Wettbewerb für ein Krematorium beim Friedhof Nordheim in Zürich.

Aus dem Bericht des Preisgerichtes.

II. Preis (4500 Fr.), Entwurf Nr. 25. - Arch. Dr. Roland Rohn und Arch. Rud. Benteli, Zürich.

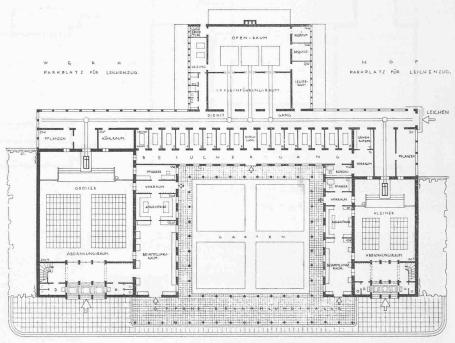
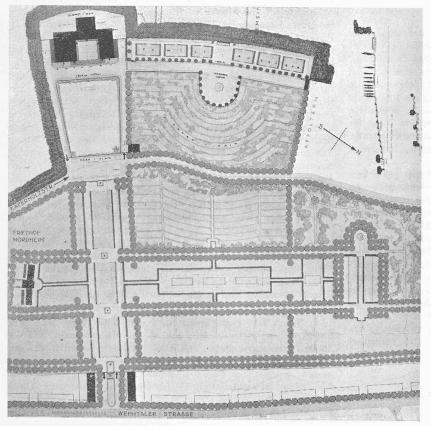
Entwurf Nr. 25 "000074. Die Zerlegung des zur Verfügung stehenden Friedhofgeländes in einen Bauplatzteil mit grossem Vorgelände und einen Friedhofteil ist berechtigt. Eine axiale Verbindung des Krematoriumbaues über den alten Friedhofteil bis zur Wehntalerstrasse ist überflüssig und störend. Der ausserhalb des Bauplatzteiles verbleibende Friedhofteil ist, mit dem Hügelgipfel als trefflichem Uebersichts- und

Mittelpunkt, zweckmässig gruppiert und durch Baumpflanzungen räumlich gut abgegrenzt, im übrigen durch Gebüschgruppen im einzelnen belebt. Dieses Gesamtfriedhoffeld müsste durch Wege noch besser erschlossen werden. — Auffahrt und Abfahrt zum Krematorium sind übersichtlich und klar. Der Wirtschaftshof ist ausreichend gross und für sich zweckmässig abgeschlossen.

Auch die sonstige räumliche Disposition des Krematoriumbaues ist unter Einhaltung des Bauprogrammes gelungen. Sowohl die Zugänge zu den beiden Abdankungshallen, wie namentlich auch zur Leichenaufbahrungshalle sind richtig auseinandergehalten und würdig ausgestaltet, die Nebenräume praktisch angefügt. Die Einäscherungsanlage ist vorzüglich gegen den Wirtschaftshof disponiert. Dieser guten Grundrissanlage entspricht auch ein klarer Aufbau der Baumassen. Für eine zweckmässige Tagesbelichtung der Räume ist, mit Ausnahme beim Besuchergang der Leichenzellen, Sorge getragen. — Baukosten 1082 250 Fr. (Schluss folgt).
